compilato da Della Rina		approvato da 	data 79.12	codice 660.60.1	progressivo G.33/A	BIT
titolo e scopo - MODIFICHE SU PIASTRA FLOFE E FLODISC: Causa elevata mortalità μ L 74161 - TEXAS - SOSTITUZIONE DEI TRANSISTOR METALLICI CON TRANSISTOR PLASTICI				classe o prodotto FDU 2010/2020 sistemi o modelli interessati Tutti i sistemi che utilizzano unità FDU		
matricole	luogo e tempo (ore, centesimi) OFFICINA RED 0,30 ore	tecnico • per esecuzione ☐ 1 L ☒ 2 L ☒ RED • per informaz.		applicazione - per sola informazione ☐ - sistematica in modo prevent. ☐ - da non retro-attivare..... ☐ - sistematica al 1° intervento ☒ - non retro-attivabile..... ☐ - facoltativa... ☐		
pubblicazione interessata Raccolta schemi		codice e aggiornamento 660.01.0(03-04)		note

ANNULLA E SOSTITUISCE COMPLETAMENTE IL BIT 660.60.1/G.33 DEL 79.6

Fig. 1

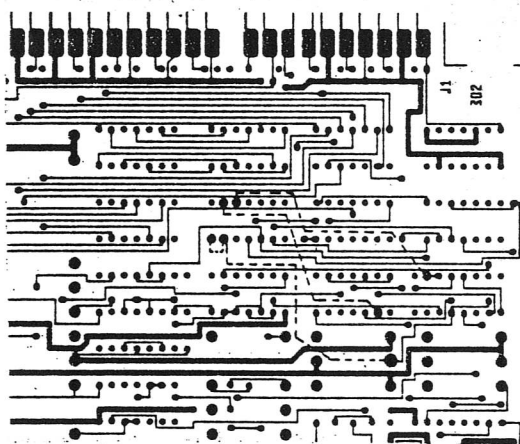
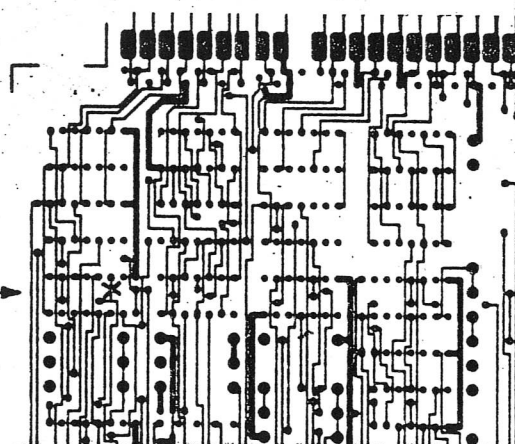
Il micrologico in oggetto è il 74161 montato in posizione 244.

Per ovviare agli inconvenienti dovuti all'eccessivo carico si rende necessario ripartire il medesimo utilizzando sezioni libere su altri componenti.

- su circuito stampato lato "B" (Fig.1), interrompere la pista che porta il segnale FIAV ai pin 14 e 15 del μ L 300JKS1.
- su circuito stampato lato "A" (Fig.1) collegare con filatura i seguenti punti:

μ L 261 pin 06 con	μ L 229 pin 13
μ L 229 pin 12 con	μ L 300 pin 14
μ L 229 pin 01 con	μ L 229 pin 02
μ L 229 pin 01 con	resistenza 259-R098 dal lato collegato al μ L 261 pin 04
